ATSAKYMAI Į TIEKĖJŲ PATEIKTUS KLAUSIMUS

Pranešame, kad gauti klausimai 110 kV Kapsų TP skirstyklos rekonstravimo ir 110 kV kabelinės linijos darbo projekto parengimo ir statybos darbų pirkime (toliau – Pirkimas), į kuriuos pateikiami atsakymai:

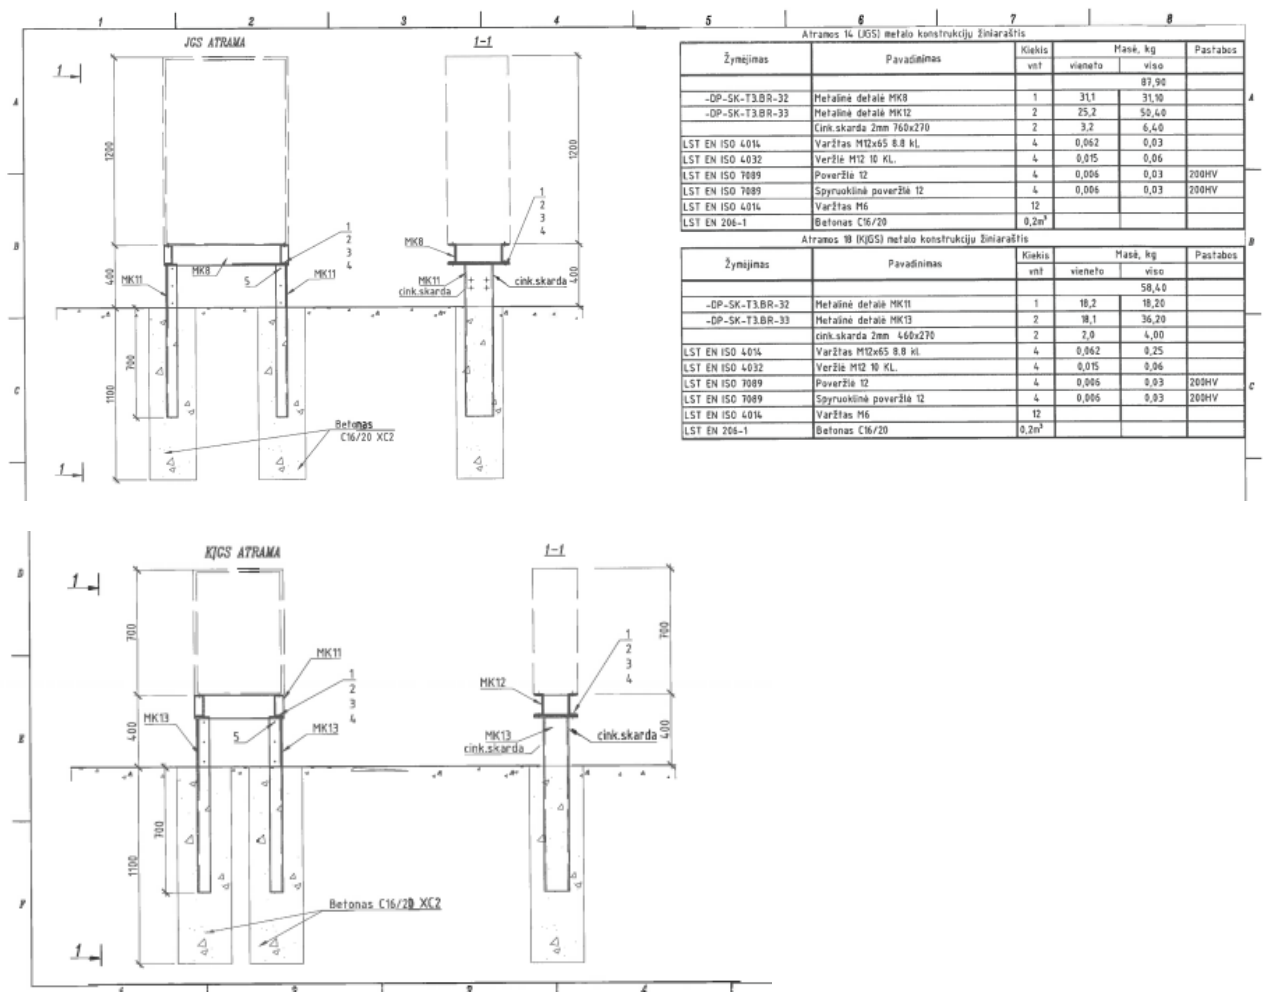
KLAUSIMAS: Prašome patikslinti kokiame gylyje yra pakloti kabeliai užvesti į PT SRKAS ir GAS spintas?

Taip pat prašome patikslinti kokiame gylyje yra sumontuoti minėtų spintų pamatai? Pateikite ir pamatų sumontavimo brėžinius.

Kabeliai į PT SRKAS ir GAS spintas LITGRID AB teritorijoje yra pakloti kabeliniuose kanaluose (antžeminiuose).

PT SRKAS ir GAS spintų pamatai yra sumontuoti 1,1 m gylyje.
